**INFRASTRUTTURE FERROVIARIE STRATEGICHE DEFINITE DALLA LEGGE
OBIETTIVO N. 443/01
LINEA AV/AC TORINO – VENEZIA Tratta VERONA – PADOVA
Lotto funzionale Verona – Bivio Vicenza
PROGETTO**

SC23 - Relazione di confronto P.D. / P.E.

Figura 2 – Punti di indagine realizzati nella fase di Progetto Esecutivo.

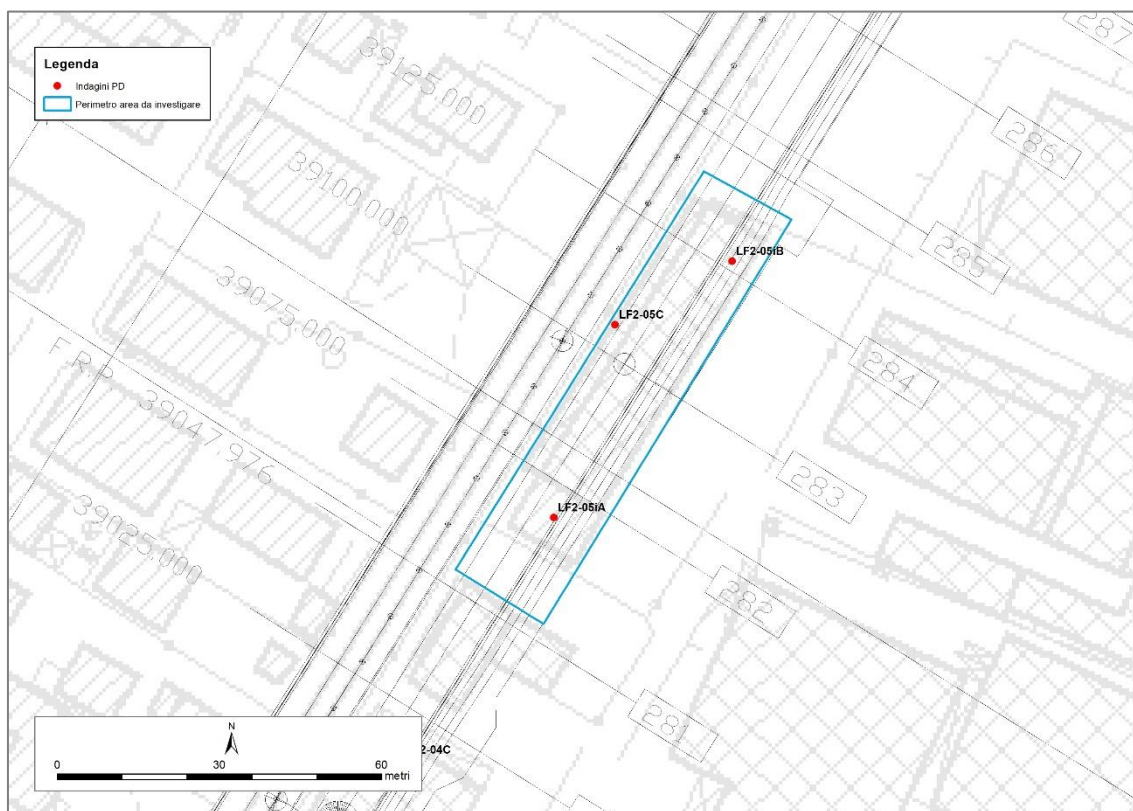
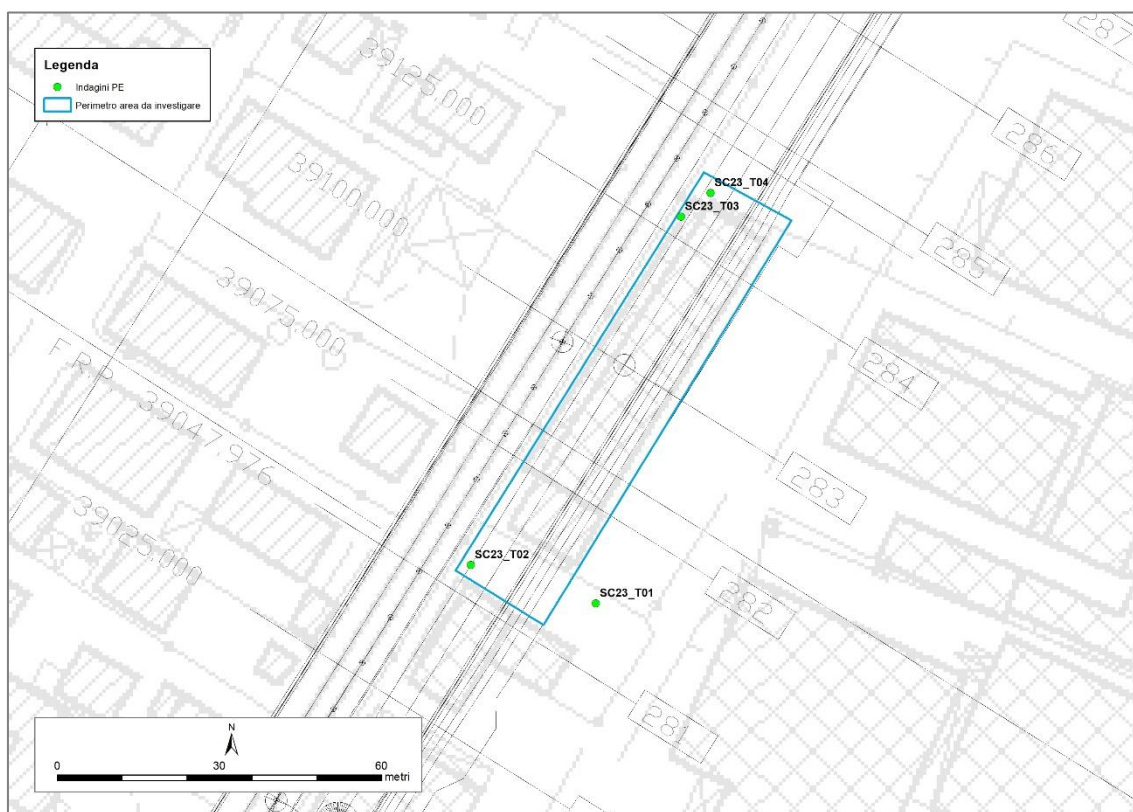
- Nella fase di Progetto Definitivo sono stati realizzati 3 punti di indagine, con il prelievo totale di 9 campioni, prelevati a profondità comprese tra 0 m e 5 m dal p.c. Con il Progetto Esecutivo sono stati realizzati quattro punti di indagine, con il prelievo e analisi di 9 campioni, prelevati tra profondità comprese tra 0 m e 2,5 m dal p.c. Il totale dei campioni esaminati per il sito risulta pari a 18, prelevati da 7 punti di indagine.
